Modulo per la presentazione delle osservazioni per i piani/programmi/progetti sottoposti a procedimenti di valutazione ambientale di competenza statale

ID:10705 Progetto di un impianto fotovoltaico denominato "AgriCastro" di potenza di picco pari a 25,641 MWp e potenza nominale pari a 24,42 MWac integrato con un sistema di accumulo da 20 MW, da realizzarsi nei comuni di Ischia di Castro e Farnese, Provincia di Viterbo.

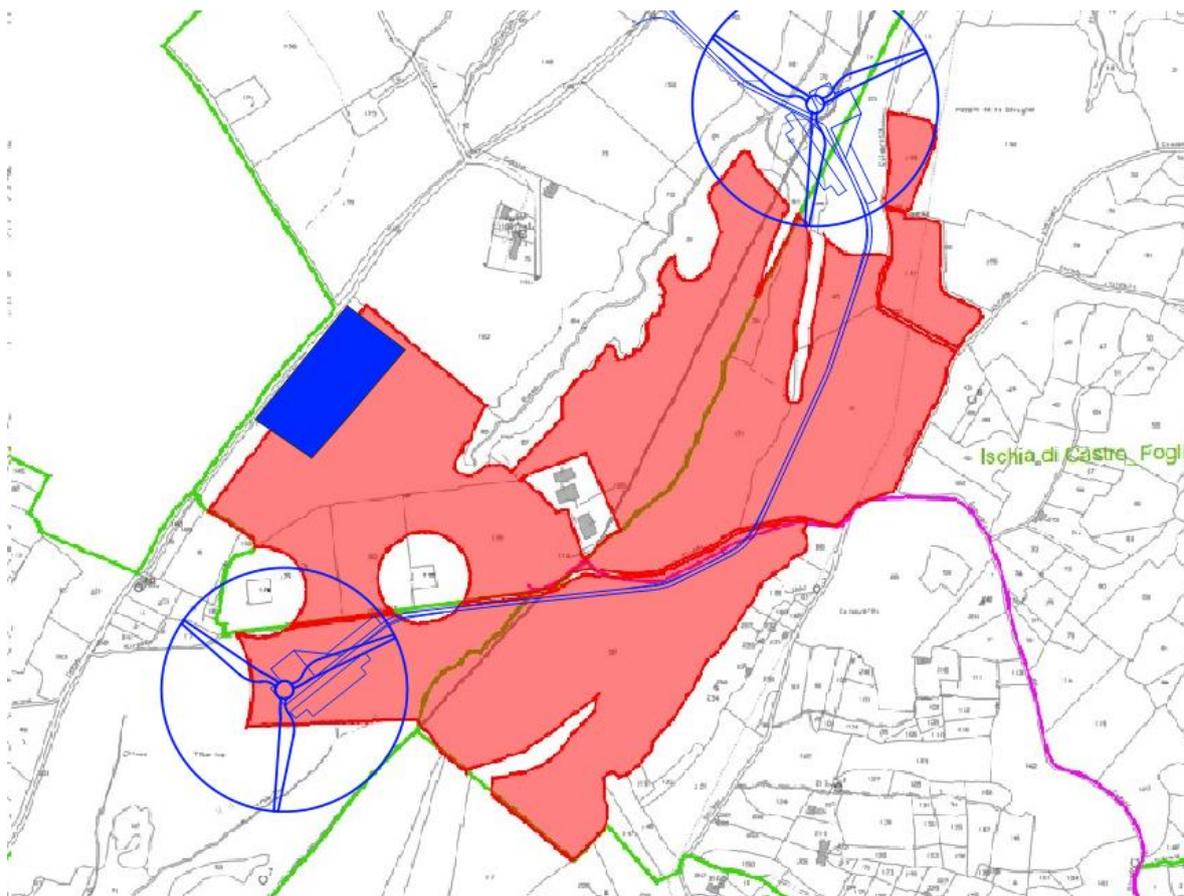
A) La società ICA REN ACT S.r.l. ha presentato in data 13/12/2023 il Progetto di un impianto fotovoltaico denominato "AgriCastro" di potenza di picco pari a 25,641 MWp e potenza nominale pari a 24,42 MWac integrato con un sistema di accumulo da 20 MW, da realizzarsi nei comuni di Ischia di Castro e Farnese, Provincia di Viterbo, che interferisce con il progetto della scrivente società e denominato parco eolico "Vallerosa" in istruttoria di PAUR presso la Regione Lazio presentato in data 18/05/2022 e per il quale la Regione Lazio - Area Valutazione Impatto Ambientale ha conferito la procedibilità in data 09/06/2022, ovvero, in data antecedente rispetto alla data di avvio dell'iter di consultazione pubblica della procedura per il progetto di cui in oggetto (i.e. 25/01/2024). Nel dettaglio, l'interferenza di natura "tecnica" di cui sopra riguarda la sovrapposizione del progetto fotovoltaico con la piazzola definitiva, temporanea e la relativa viabilità di progetto della turbina denominata WTG FA2 e dell'area di cantiere dell'impianto.

La scrivente società chiede, pertanto, a codesto spett.le Ministero di valutare l'opportunità di imporre una modifica di layout dell'impianto fotovoltaico summenzionato presentato da ICA REN ACT S.r.l., al fine di rendere compatibili i due impianti salvaguardando, senza la necessità di ricorsi in sede giurisdizionale, l'acquisito diritto di precedenza da parte della scrivente società sull'area attualmente interessata dalla sovrapposizione degli impianti.

Al fine di un rapido e chiaro inquadramento di che trattasi, si riporta di seguito una rappresentazione delle interferenze da eliminare:
